DELIBERAZIONE DELLA GIUNTA REGIONALE 3 giugno 2024, n. 749

Strada Camionale di Bari di collegamento tra l'autostrada A14 ed il porto di Bari detta "Strada Porta del Levante" sita in agro di Bari, Modugno e Bitonto. AUTORIZZAZIONE PAESAGGISTICA ex art. 146 D.Lgs. 42/2004 e art. 90 NTA del PPTR, in deroga ex art. 95.

**Strada Camionale di Bari di collegamento tra l'autostrada A14
ed il porto di Bari detta "Strada Porta del Levante" sita in agro
di Bari, Modugno e Bitonto.**

PARERE TECNICO

Planimetria soluzione attacco al Porto

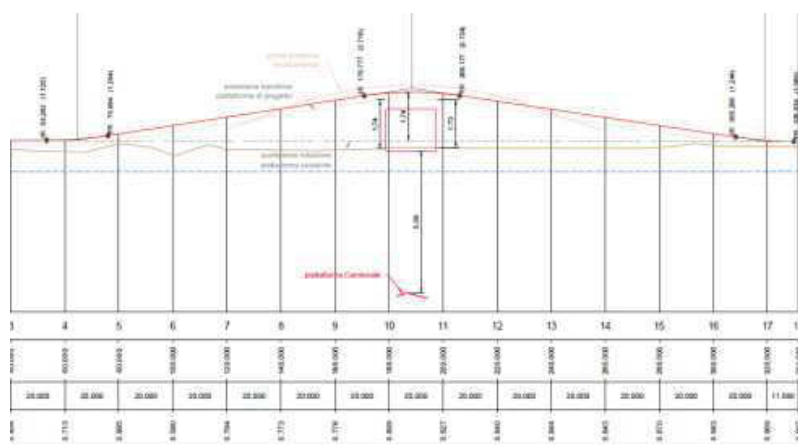
Inoltre, con specifico riferimento all'attacco dell'infrastruttura alla piattaforma portuale, nell'ambito delle riunioni della Conferenza di Servizi decisoria del 03.10.2023 e del 14.11.2023, l'attenzione si è focalizzata sull'innalzamento della livelletta di Corso Vittorio Veneto, necessario a risolvere l'interferenza con la Strada camionale, condizionata dalla richiesta di separare i flussi di traffico per garantire le finalità per cui è progettata.

In data 22.11.2023, durante l'incontro tecnico tra proponente e progettista, Sezione Tutela e Valorizzazione del Paesaggio e Autorità di Sistema Portuale Mar Adriatico Meridionale, la Sezione Tutela e Valorizzazione del Paesaggio ha specificato che gli approfondimenti richiesti devono riguardare il minor innalzamento possibile della livelletta e il massimo raccordo possibile della viabilità, prevedendo una minore pendenza di Corso Vittorio Veneto nella nuova configurazione e garantendo il miglior inserimento paesaggistico. Inoltre è stato chiesto di motivare adeguatamente le scelte tecniche effettuate.
